D. **Iker Aldazabal Basauri**, alcalde-presidente, actuando en nombre y representación del Ayuntamiento de Soraluze,

OBSERVACIONES

PRIMERA. Sugerencias formuladas por el Ayuntamiento de Soraluze al Plan Territorial Sectorial de Energías Renovables.

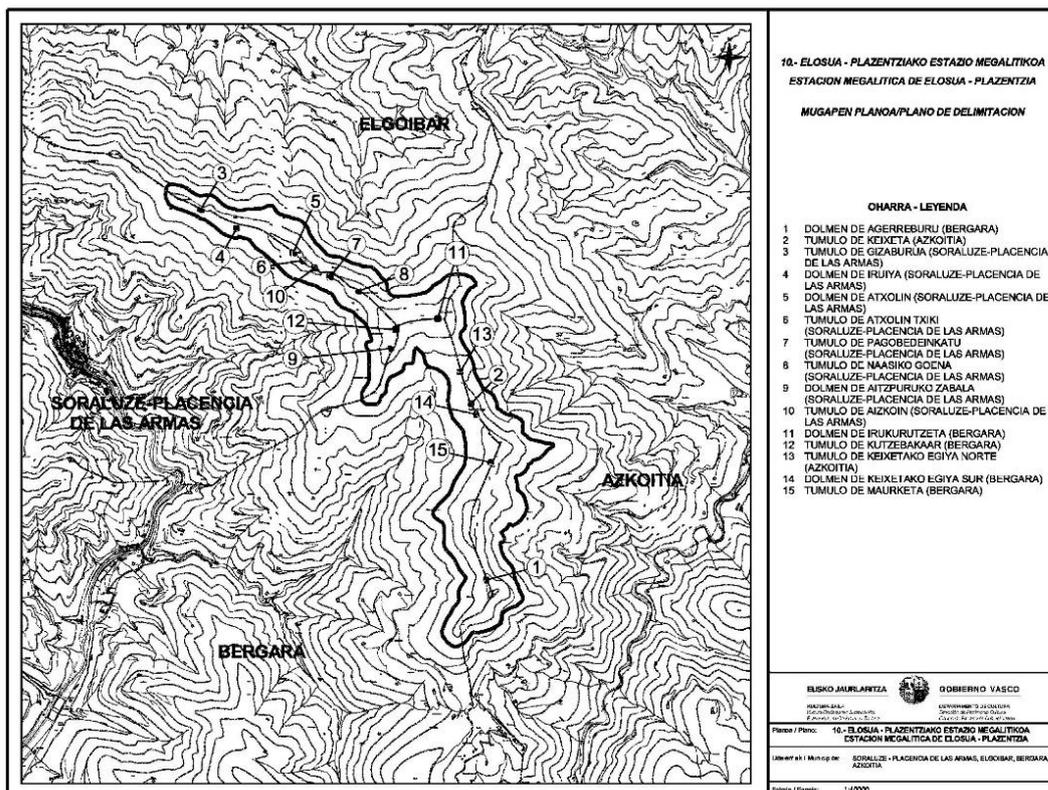
1.- La construcción de una vía de acceso de 8,24 Km de longitud con anchura mínima de 5 m más cunetas de guarda y drenaje, pendientes inferiores al 15% (que obligan a la ejecución de desmontes y terraplenes alterando la topografía natural) y curvas con radio mínimo de 60 m., atravesando la Estación Megalítica de Elosua-Plazentzia, declarada Conjunto Monumental Calificado, infringe tanto el decreto de declaración nº 137/2003 como la Ley 6/2019 de Patrimonio Cultural Vasco.

2.- Al carecer de los detalles del proyecto, no se pueden determinar con precisión otras afecciones a la legislación derivadas de otros elementos constructivos auxiliares como zapatas de los aerogeneradores, plataformas de montaje, edificación de seccionamiento, torre meteorológica, zanjas para la evacuación de energía, drenajes, etc.

Por todo ello no queda acreditado en el Documento presentado la justificación de los 15 metros en torno a cada monumento megalítico planteada. Es evidente que desde numerosos elementos megalíticos, al trazado de los viales no se cumplen la distancia mínima de 75m. establecida en el Decreto.

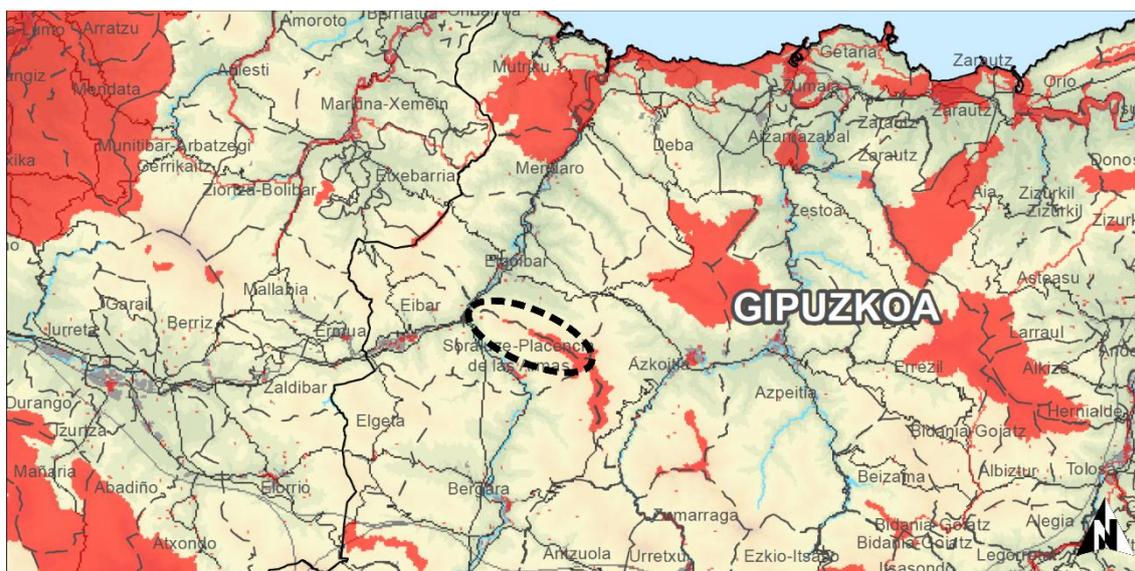
"A este respecto comentar que en las consideraciones previas de la zonificación del PTS se establece que la zonificación únicamente será aplicable para las instalaciones productivas (turbinas) y no para las instalaciones auxiliares asociadas a las mismas (acceso al parque eólico, vallados, líneas eléctricas de evacuación, etc.), por lo tanto, a pesar de que parte de la LSMT y acceso al parque eólico presenten solapes con este bien cultural (Estación Megalítica de Elosua Plazentzia, no le será de aplicación la exclusión del PTS."

Ante estas afirmaciones cabría recordar que el Documento de Avance del PTS de EERR no está aprobado y no debería entrar en contradicción con el PTP del Bajo Deba.

Por otra parte, la pretendida exclusión de la zonificación a las instalaciones auxiliares no las exime de la generación de impactos ni de su sometimiento a los mecanismos de control ambiental.

Y en la página 15 adjunta la "Figura 5. Alternativa 2 de layout del parque eólico Karakate. En rosa se muestra la zona óptima resultante tras realizar el análisis ENV-GIS.", con la localización de los dos aerogeneradores propuestos.

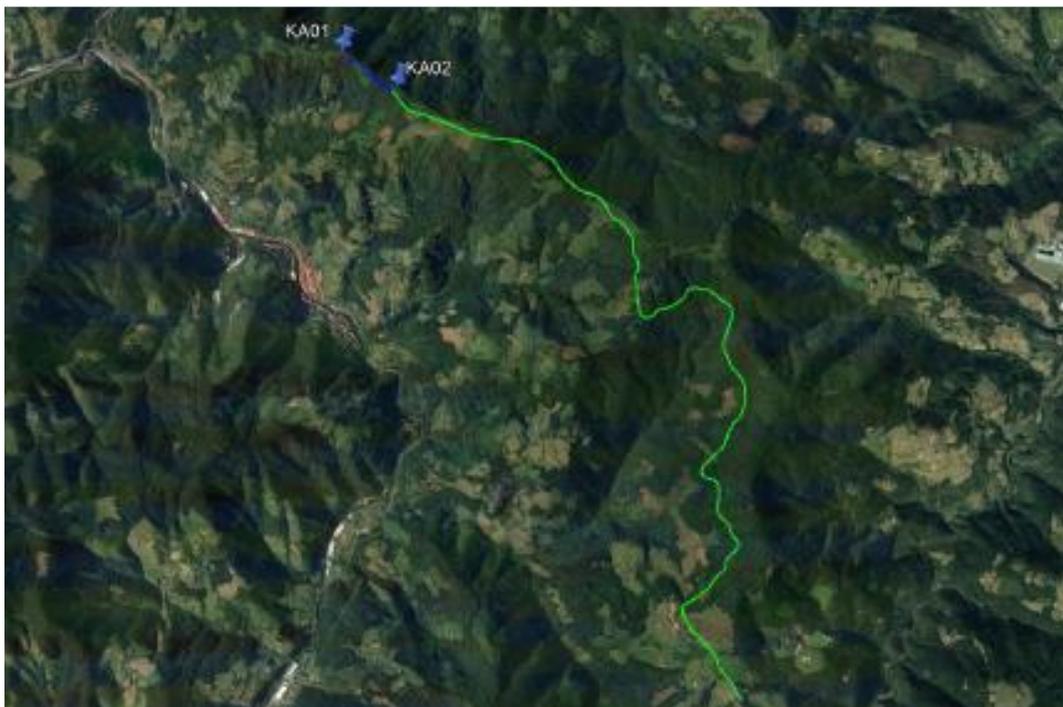
La contradicción con la cartografía y el propio espíritu que preside el PTS es evidente.

"Figura 6. Trazado (en verde) del acceso al parque eólico Karakate." Página 18 del Documento Inicial de Proyecto presentado por GREEN CAPITAL DEVELOPMENT

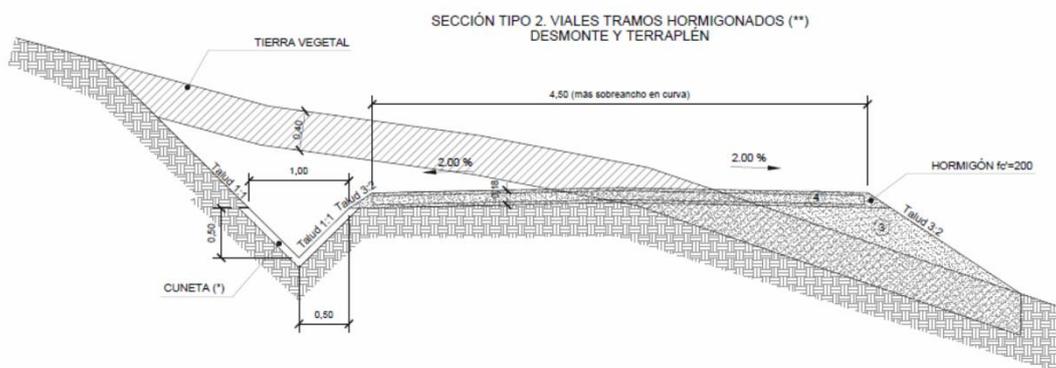
El trazado planteado, íntegramente sobre el cordal de Karakate plantea **afecciones muy importantes** derivadas de los requerimientos del mismo, a saber:

- **Anchura útil mínima de los viales de 5 m.**
- **Pendientes, no superiores al 15%**
- **Curvas con radio mínimo de 60 m.**

La sección del pretendido trazado implica el retranqueo de taludes, ampliación de terraplén (con ejecución de muros de contención en determinados lugares) y construcción de cunetas.

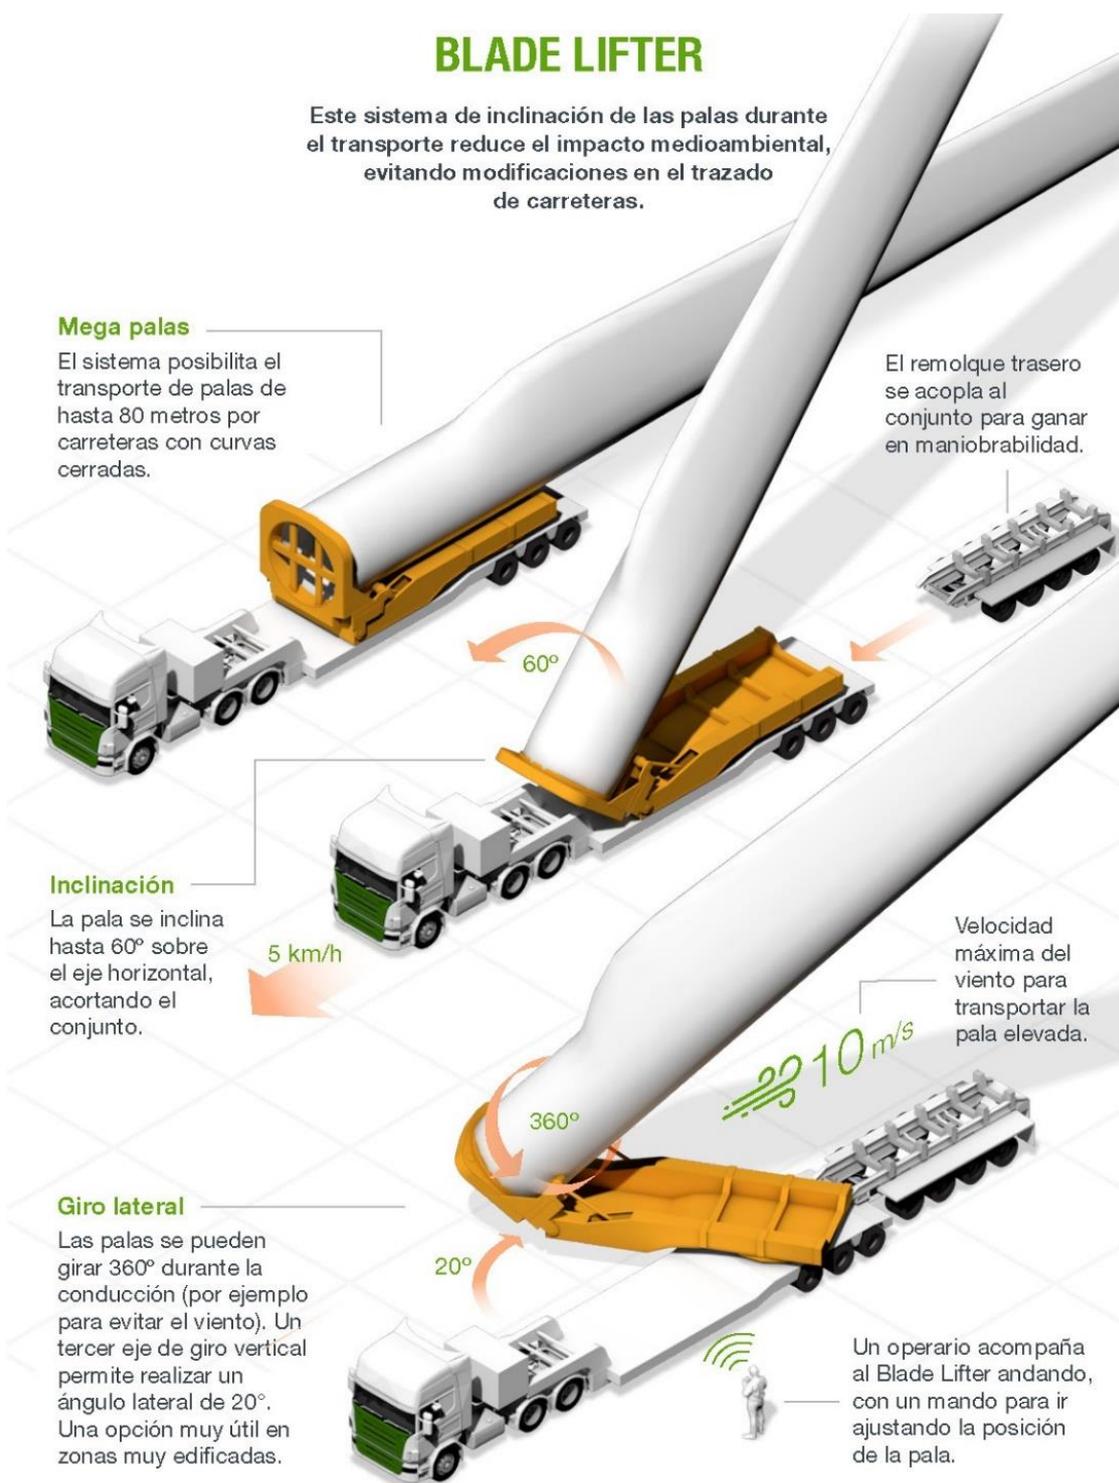
La complejidad del acceso para la creación del parque eólico de Karakate es de tal naturaleza que incluso se plantee el uso de tecnologías como *Blade-lifter* para tratar “el *impacto ambiental asociado al transporte de los componentes de mayor tamaño (como son las palas de los aerogeneradores)*.” Página 16 del Documento Inicial de Proyecto presentado por GREEN CAPITAL DEVELOPMENT.

Son precisamente estas medidas las que condicionan que el proyecto aconseje la utilización de *Blade-lifter* para el transporte de las mismas.

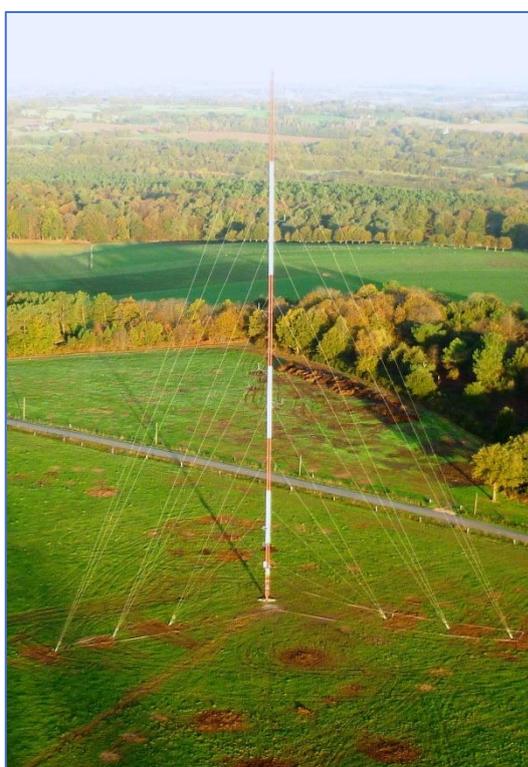
Según la página 39 del Documento Inicial de Proyecto presentado por GREEN CAPITAL DEVELOPMENT, el Parque Eólico de Karakate contará con una torre meteorológica con una **altura** igual a la altura de buje de los aerogeneradores del parque eólico, es decir, **101 metros**.

La torre se situará sobre una **cimentación de base cuadrada** y de 7 m de lado (**49 m²**), y para su montaje será necesario contar con una **plataforma** con una **dimensión mínima de 520 m²**.

No se define si el tipo de torre meteorológica que pretende el proyecto será arriostrada o autosoportada, ni **donde estará localizada**.
